**Nota van beantwoording behorende bij  
bestemmingsplan Emmen, Centrum Heldenhof met  
nummer NL.IMRO.0114.2018024-**

Betreft reactie op het bestemmingsplan:	Heldenhof
Datum:	29-10-2018

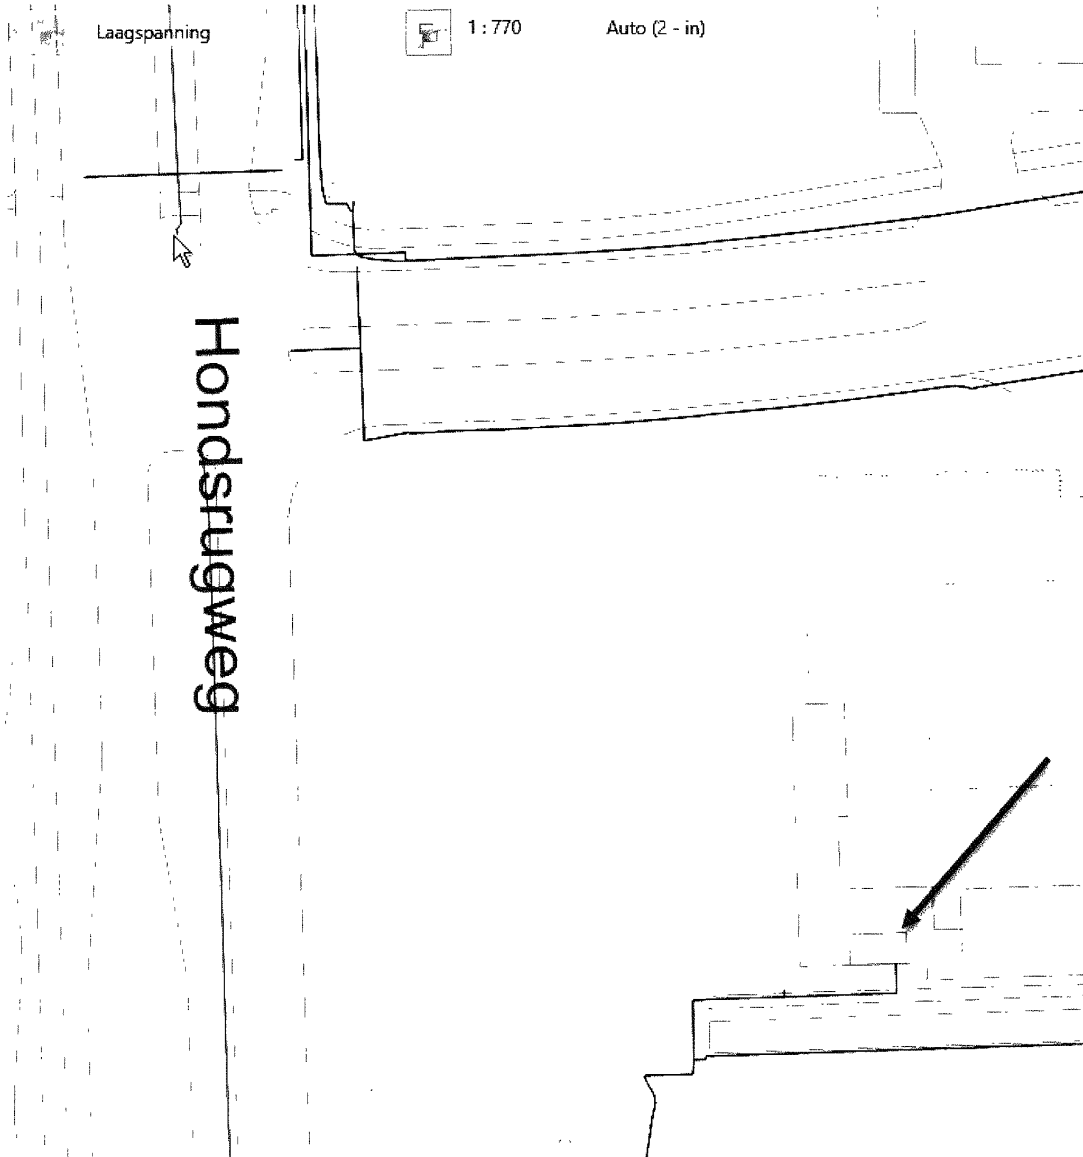
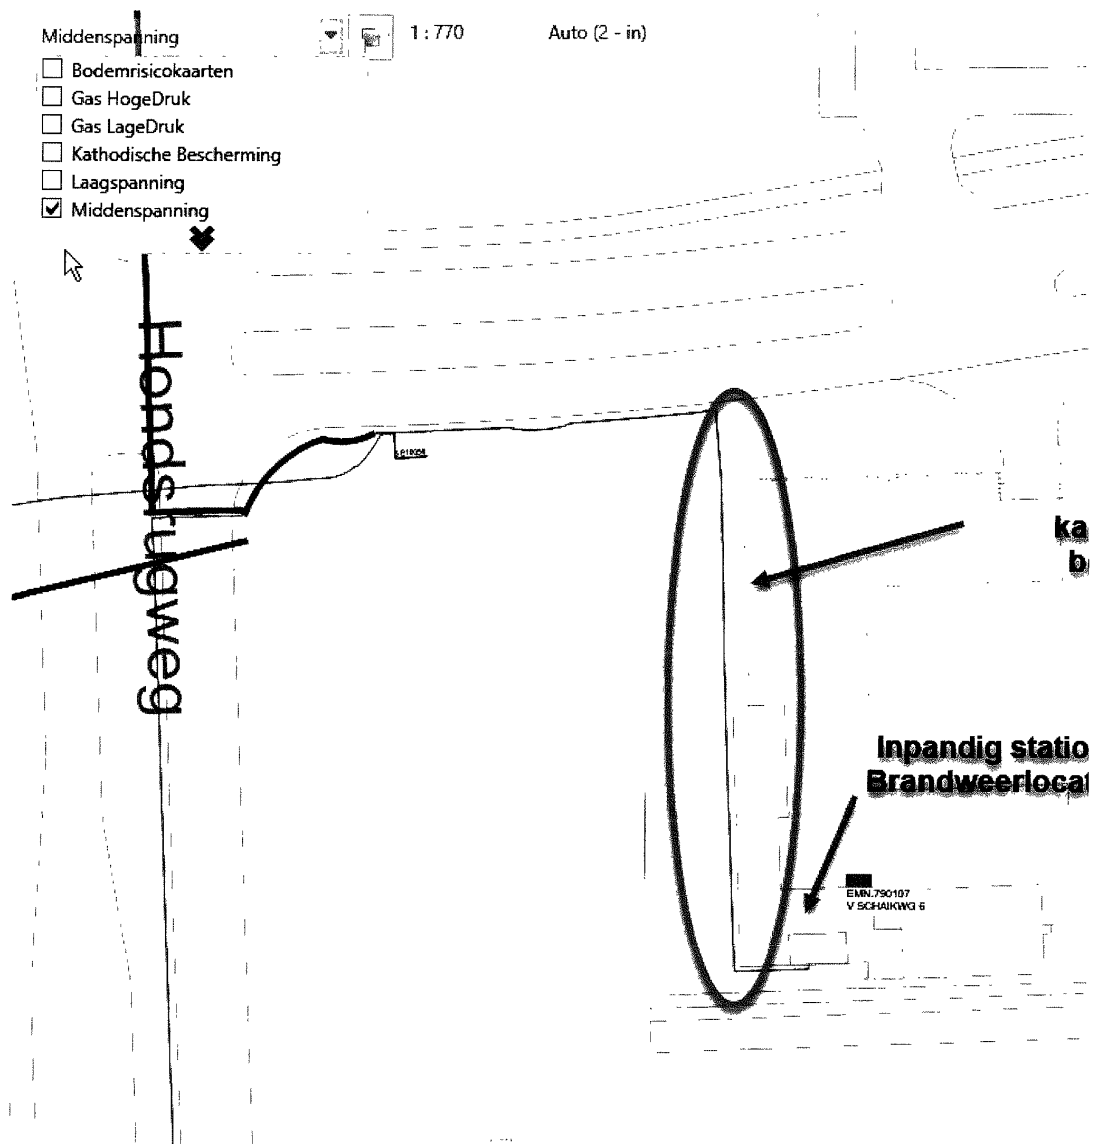
In het bestemmingplan wordt met geen woord gerept over het inpandige trafostation van de oude brandweerlocatie.

Dit station kan op dit moment niet gemist worden omdat de woonwijk de Klepel op dit station aangesloten is. Er moet een inpassing komen voor dit station in het huidige plan. Kabel moet worden verlegd ivm veiligheid risico's Hierover is overleg met de Gemeente , maar nog geen beslissingen genomen.

- 4 A Enexis geeft in haar reactie weer dat geen rekening is gehouden met het aanwezige trafostation en de 10.000 volt kabel binnen het plangebied.
- 4 B Op 19 september 2018 heeft met Enexis een overleg plaatsgevonden. Een vervolgoverleg staat gepland op 16 januari 2019. Resultaat van het overleg is dat de 10.000 kV kabel uit het plan gebied verwijderd wordt en de trafo verplaatst. De kabel wordt verlegd in westelijke richting buiten het plangebied van het bestemmingsplan Emmen, Centrum Heldenhof. Medio september 2019 is de trafo verplaatst. Als zal conform de gelden wet- en regelgeving verplaatst en verlegd worden.
